제 목 「돈의문 박물관마을 수직정원 조성공사」 정기점검 조치 결과보고 제출의 건

정기(기동정검) 점검 조치 결과보고

(돈의문 박물관마을 수직정원 조성공사)

가설휀스 확충안

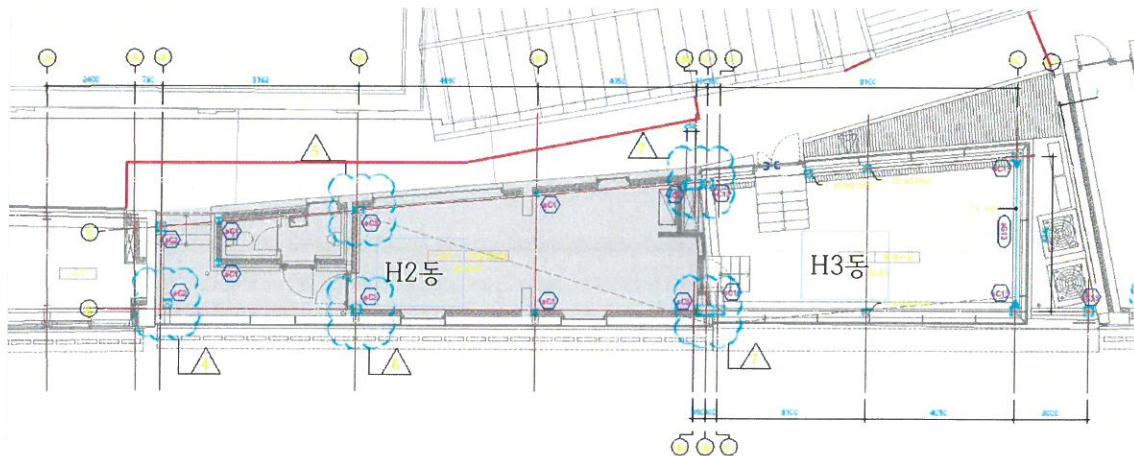
1. H2~3동 박물관마을 통행로 부분 가설휀스 확충의 건

- 자재 적재 공간 확보
- 추후 시스템 비계 설치시 공간 확보
- 작업자 작업 공간 확보
- 보행자 안전 확보

1. 도면 표시(빨간 선) - 가설휀스 설치 구역

2. 도면 표시 - 작업 공간 확보 모습
